**RAPPORT DE L'INSPECTION DES
INSTALLATIONS CLASSEES**

**Article R181-46 du code de l'environnement
Modification notable d'une installation
classée soumise à autorisation**

Société Champenoise d'Enrobés (SCE) à Sommesous – modification des conditions d'exploitation

Plan des zones de flux thermiques liés à un BLEVE sur la cuve de stockage

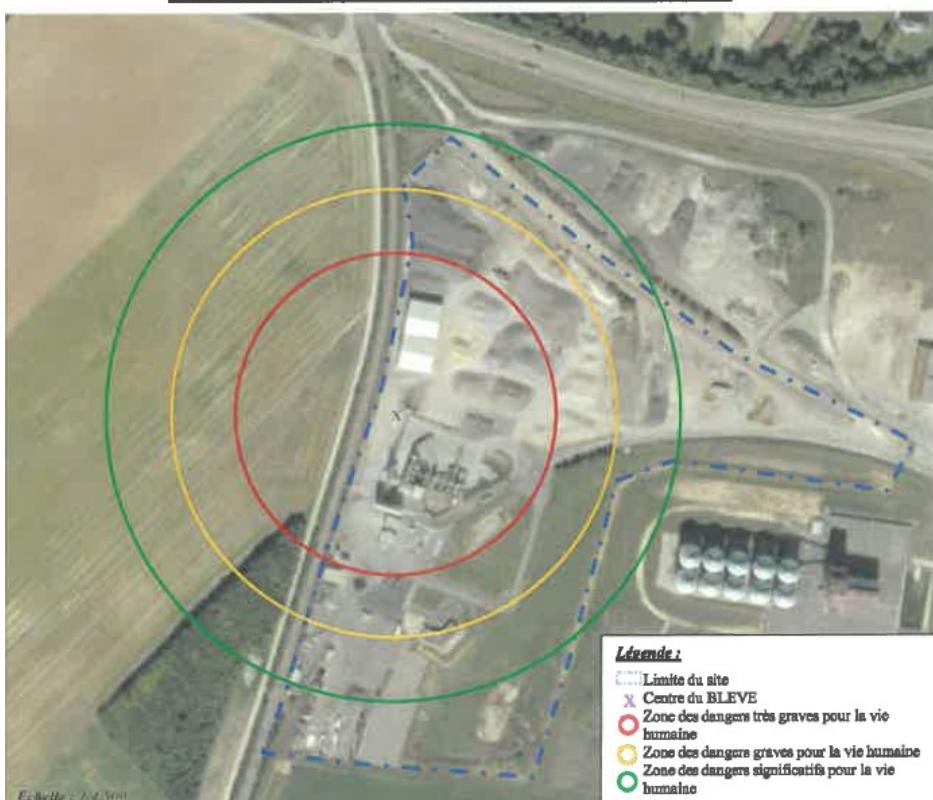
D'autre part, l'exploitant a étudié le scénario d'un **BLEVE du réservoir de gaz liquéfié (GPL)**. Il s'agit du scénario d'une vaporisation violente à caractère explosif consécutive à la rupture d'un réservoir contenant un liquide à une température significativement supérieure à sa température d'ébullition à la pression atmosphérique. La modélisation a été réalisée à partir de la fiche 4 correspondante, de la circulaire du 10/05/10 récapitulant notamment les règles méthodologiques applicables aux études de dangers dans les installations classées en application de la loi du 30 juillet 2003. Il permet de déterminer les distances d'effets thermiques pour chacun des seuils des valeurs de références réglementaires de 3, 5 et 8 kW/m² liés à un BLEVE sur la cuve de stockage.

Les hypothèses de calcul retenues sont satisfaisantes. Les effets thermiques liés à un BLEVE sur la cuve de stockage sont susceptibles de sortir des emprises du site et d'impacter la voie ferrée longeant le site et les terrains agricoles à l'ouest (effets létaux), ainsi que le site de la société VIVESCIA à l'est (effets irréversibles).

Le niveau de gravité retenu pour cet accident est un niveau "important", avec une cinétique "rapide".

Les **effets dominos** liés au BLEVE de cette cuve consisteraient en la perte d'intégrité des autres cuves et à l'incendie des bacs de rétention des produits inflammables stockés (liants anhydres, fluxants et FOD). Les zones d'effets de ces incendies potentiels n'entraîneront pas d'aggravation des zones à risques définies et resteront confinées à l'intérieur des limites du site.
